Istruzione per l'installazione del relé di modifica per il sistema Sequent 24 MY10

Codice:	FI010135
Data:	29.01.11
Versione N°:	1
An. Sch. del:	//.//.//

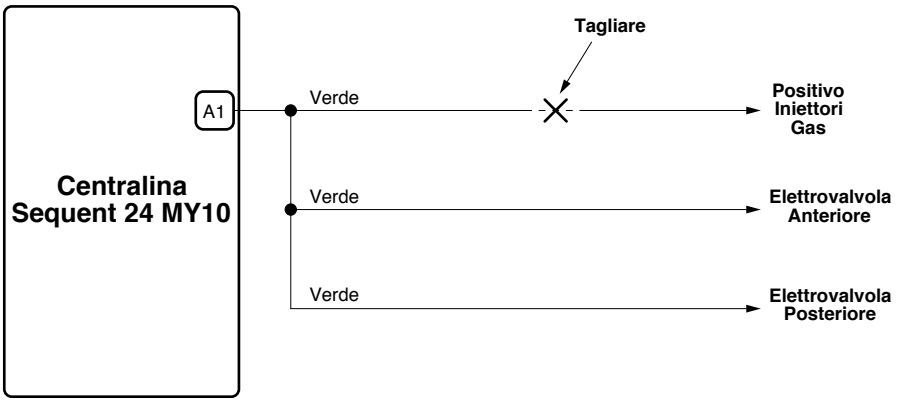
1) Effettuare il taglio del positivo iniettori gas come indicato.

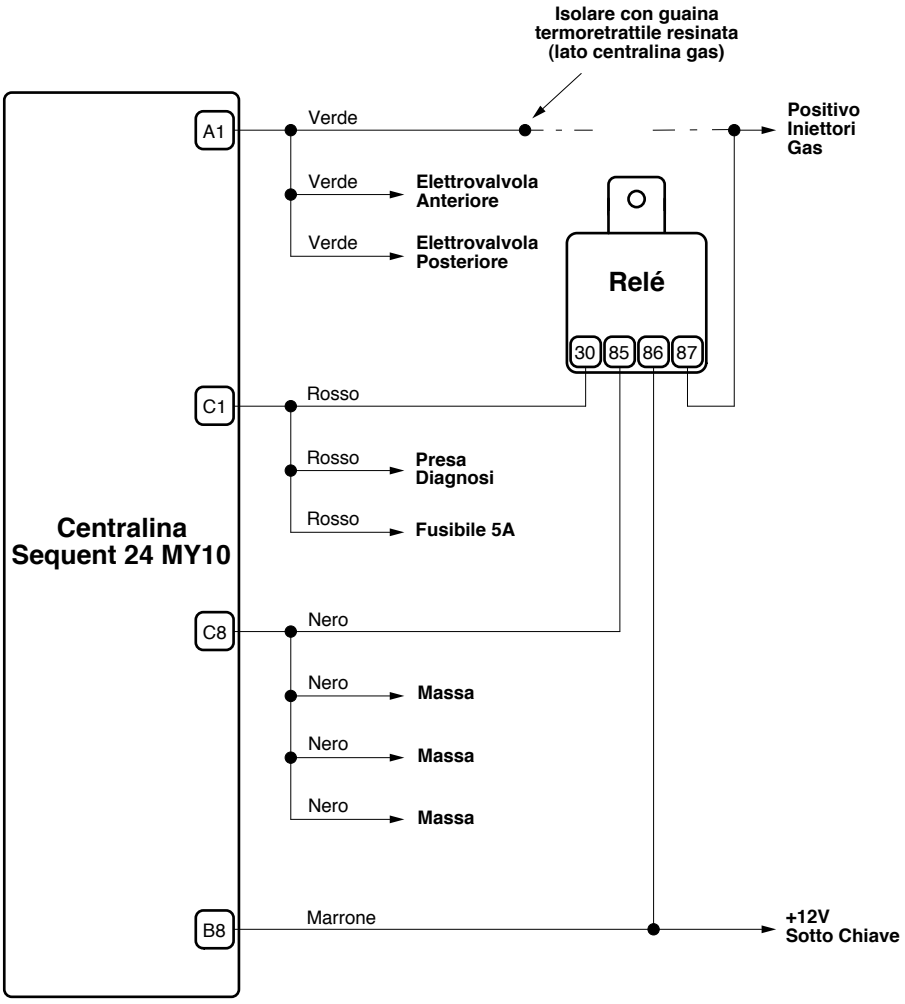
2) Effettuare i collegamenti aggiungendo il relé.

N.B.: dopo aver effettuato i collegamenti, isolarli adeguatamente.
